Confronto tra 24-1151/ PA1151/ 101151 e 24-1153/ PA1153/ 101153 Comparison between 24-1151/ PA1151/ 101151 & 24-1153/ PA1153/ 101153

Qui sotto vengono evidenziate le principali differenze delle pompe acqua Metelli una rispetto all'altra.
Here below we focus on the main differences between different versions of Metelli water pump.

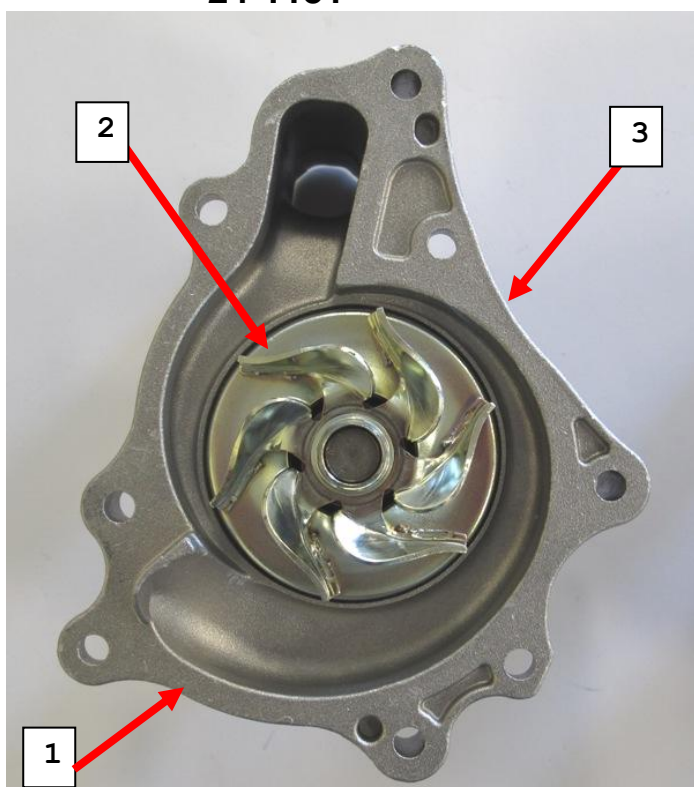
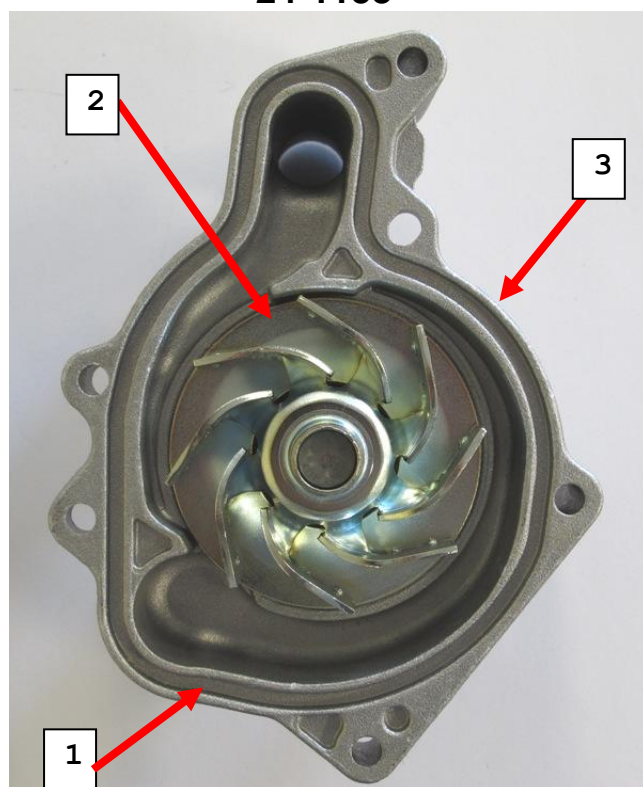
- 1: 24-1151 presenta piano di fissaggio al basamento motore liscio mentre 24-1153 presenta piano di fissaggio con sede guarnizione.
- 2: Girante: 24-1151 ha 6 pale mentre 24-1153 ha 8 pale.
- 3: Sagoma del corpo pompa acqua e fori di fissaggi al basamento motore sono diversi.

- 1: 24-1151 show a engine block fixing plane without gasket seat while 24-1153 show a engine block fixing plane with gasket seat.
- 2: Impeller: 24-1151 shows 6 blades while 24-1153 shows 8 blades.
- 3: The housing contour and the fixing hole are different
